Avis géotechnique réalisé dans le cadre d'une visite ICPE Carrière BERMONT – Site du Vescorn (Alpes-Maritimes)

BRGM/RP-67657-FR

Janvier 2018

Demandeur : DREAL PACA

Illustration 7 – Déplacements (cible T31) au niveau de l'éperon rocheux amont à l'exploitation [4]
(courbes rouge et bleues mesures depuis 2 stations de référence distinctes)

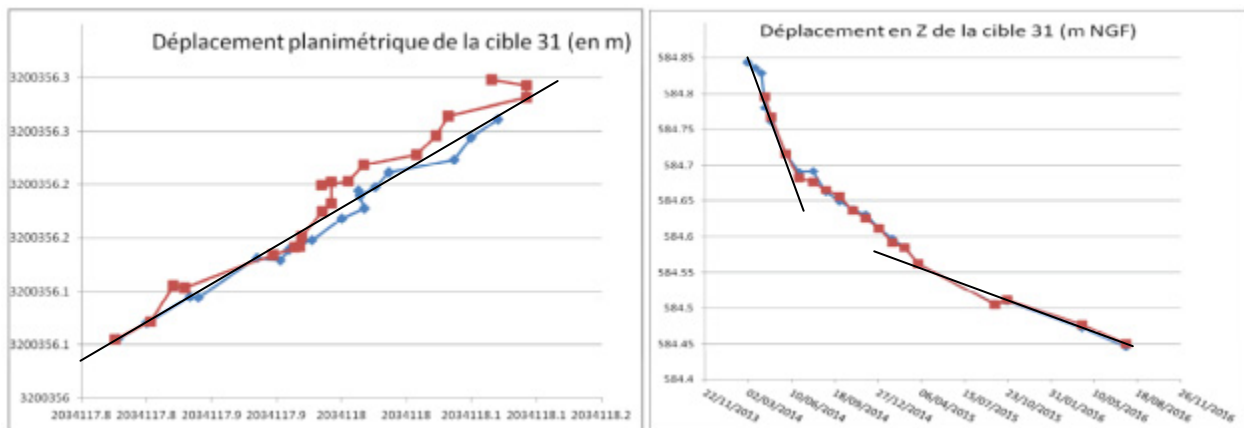
On relève (Illustration 7) en amont de la carrière en particulier que :

- Entre février 2014 (début des mesures) et juillet 2016, les déplacements en plan sont continus (moyenne de 17 cm/an)
- En altimétrie on note une variation de vitesse : une phase rapide (3 mois) avec une vitesse importante puis une phase plus longue (15 mois) avec une vitesse moins importante. Cette variation, et notamment les relations qui pourraient être faites avec le phasage de l'exploitation, n'est pas expliquée.

Au-delà de ces mesures ponctuelles, il nous semble important de préciser que le niveau d'incertitude attaché aux mesures du suivi topographique n'est pas connu, même si l'illustration 7 permet de se donner une idée, et que par ailleurs la fenêtre d'observation est relativement courte même si les gammes de déplacement observées sont assez significatives.

Illustration 8 – Synthèse des vecteurs déplacement totaux des cibles de suivi [4]

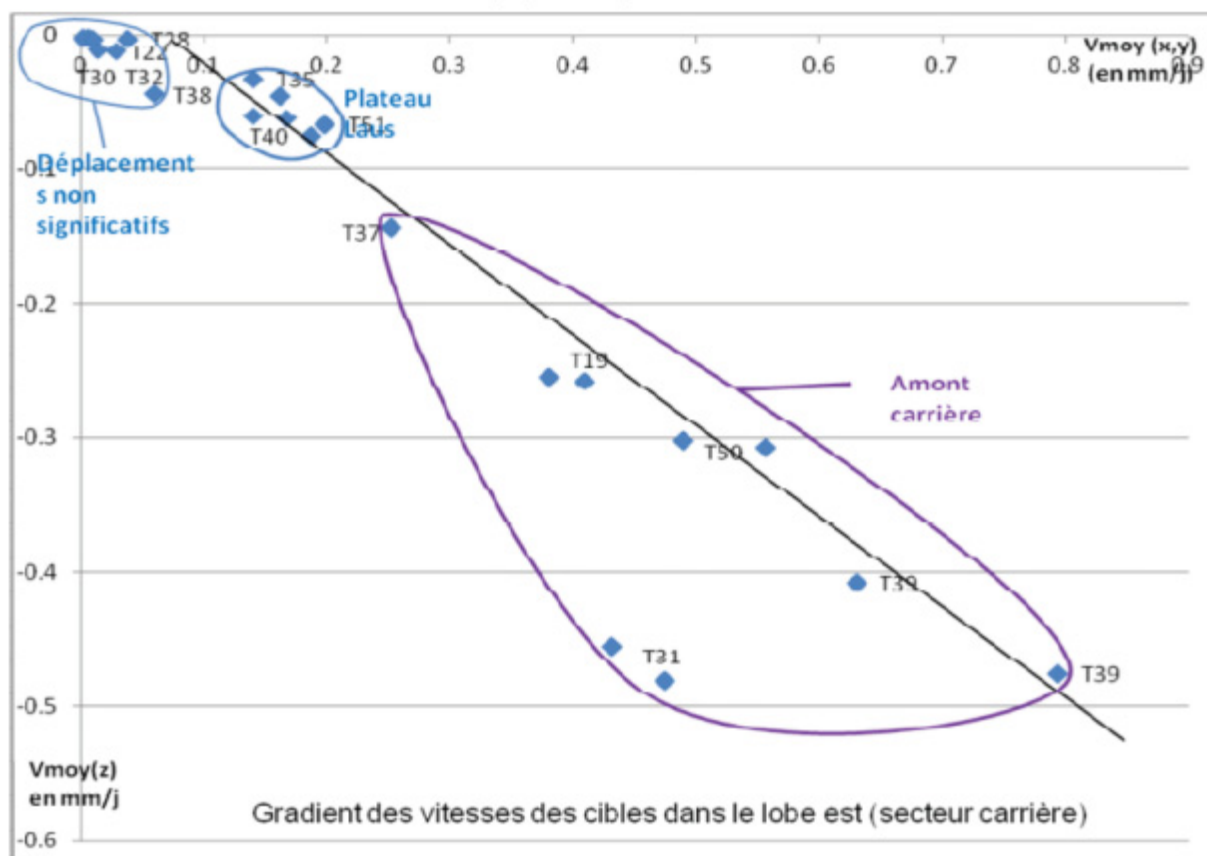
Dans le détail, sur la base des documents consultés, on observe que les vecteurs déplacements des cibles suivies sont globalement parallèles (Illustration 8) et s'orientent suivant une pente de l'ordre de 32° traduisant un mécanisme global de glissement plan a priori d'après les documents consultés, mais ce point serait à valider en fonction de mesures réalisées au sein de la carrière (pas de données disponibles à ce jour).

Illustration 9 – Arrêt point 1. Vue des anciens fronts et personnel en activité (cercle jaune)

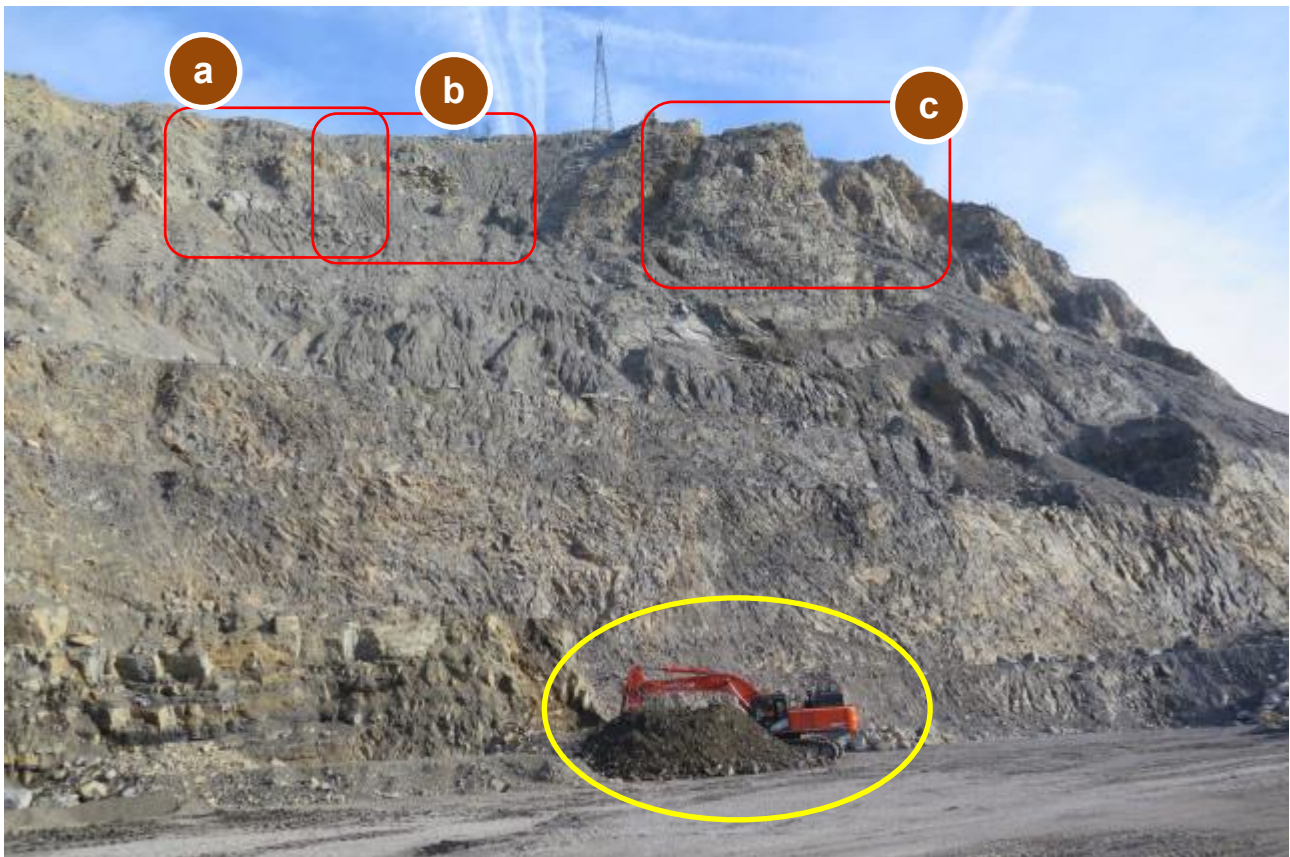
Ponctuellement des mobilisations de blocs, de volume largement supérieur au m³ sont possibles :

- Au niveau des zones d'éboulis / déblais de couverture poussés par remobilisation d'éléments enchâssés dans les matériaux meubles, sous l'effet de l'érosion concentrée (a, b) ;
- Au niveau des chicots rocheux formant affleurement, à la faveur de discontinuités favorisant soit les glissements plans (fracturation locale parallèle au versant), soit de glissements dièdres au niveau des zones décomprimées de l'éperon central (c).

En cas de détachement (à la faveur d'éléments pluvieux notamment), ces masses ont a priori des probabilités fortes d'atteinte au carreau +330, mettant en péril les personnels en activité (Illustration 9) sur la zone (angle de ligne d'énergie estimée à plus de 38°).

Illustration 12 – Arrêt point 2. Vue versant (1)

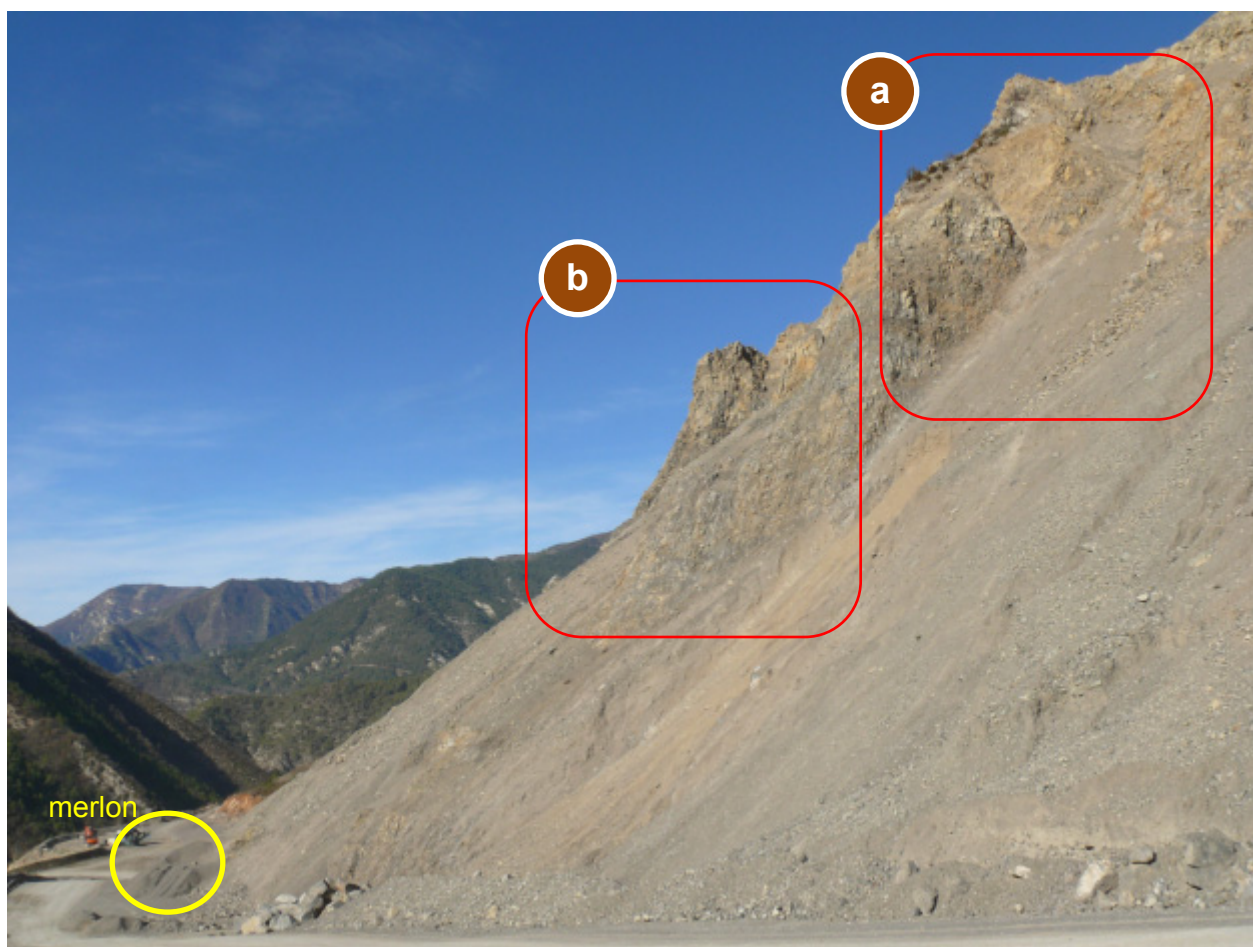
Depuis la piste d'accès à la zone d'exploitation, au-delà de l'éperon rocheux central en continuité avec le versant décrit au point 1, s'étend une vaste zone d'éboulis à l'équilibre limite. Au niveau des pointements rocheux on relève des cicatrices témoins de zones d'éboulements anciens (de plusieurs dizaines de m³) et des zones particulièrement décomprimées. Des blocs isolés sont présents au niveau des zones d'éboulis.

Ponctuellement, un merlon de pied protège la piste d'accès (merlon de 4 à 5 m de hauteur et 5 m de largeur) et la réalisation d'une fosse est en cours (4 à 5 m de profondeur sur environ 6 m de largeur).

En l'état des connaissances, en cas de détachement, les masses identifiées ont des probabilités fortes d'atteinte à la piste dans les zones où aucune protection n'est réalisée (pente de ligne d'énergie de plus de 35°). Dans les zones où le merlon / fosse est présent, la probabilité d'atteinte sera nécessairement moindre. Néanmoins, en l'absence de justification de ces ouvrages (géométrie, hypothèses de blocs pris en compte...), l'évaluation du risque résiduel pour les personnels ne peut être évaluée.
